改善箇所説明図

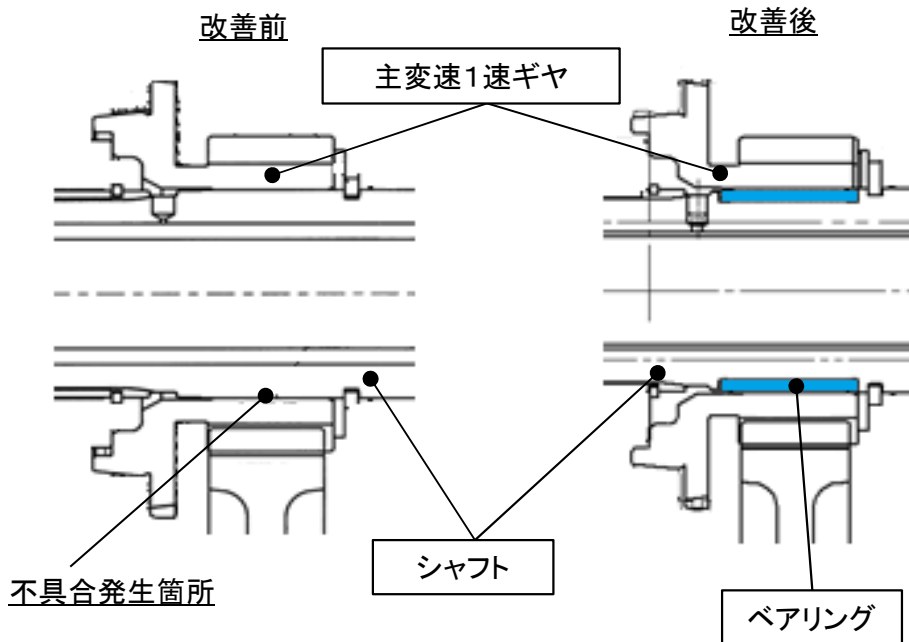
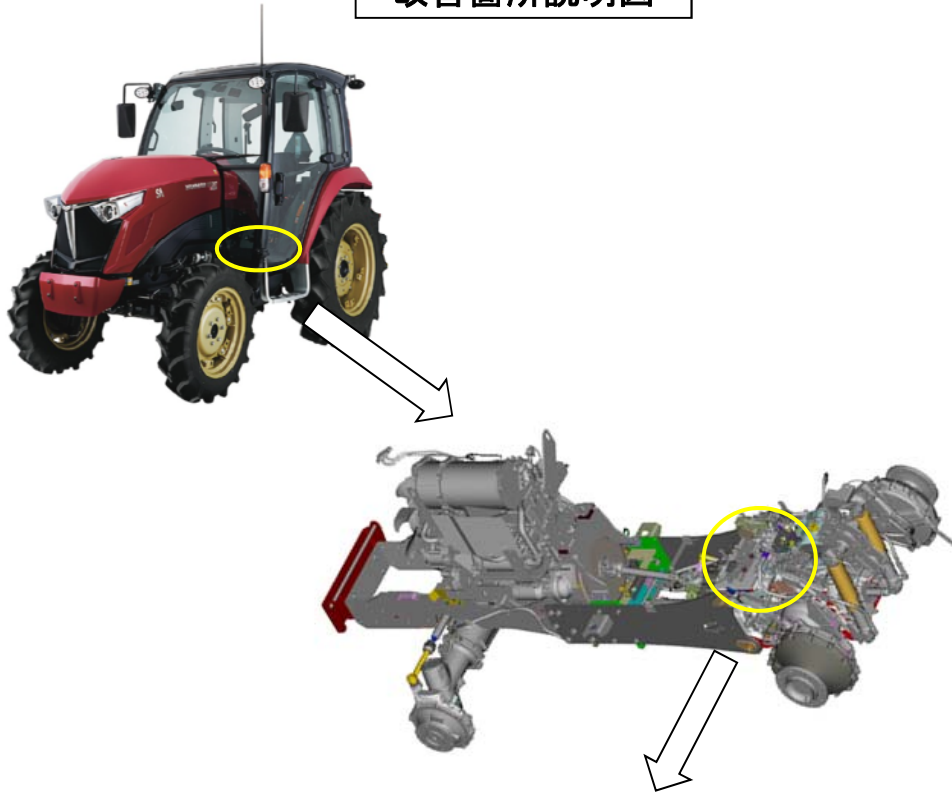
不具合発生箇所

農耕用トラクタの動力伝達装置において、主変速1速ギヤとシャフトの隙間が小さく潤滑油が流れにくい構造ため、潤滑油量が不足し、潤滑不良となるものがある。そのため、当該ギヤとシャフトの摺動部が焼き付き、最悪の場合、走行不能となるおそれがある。

改善内容

全車両、主変速1速ギヤとシャフトを対策品に交換し、ベアリングを追加する。

は、交換部品及び、追加部品を示す。
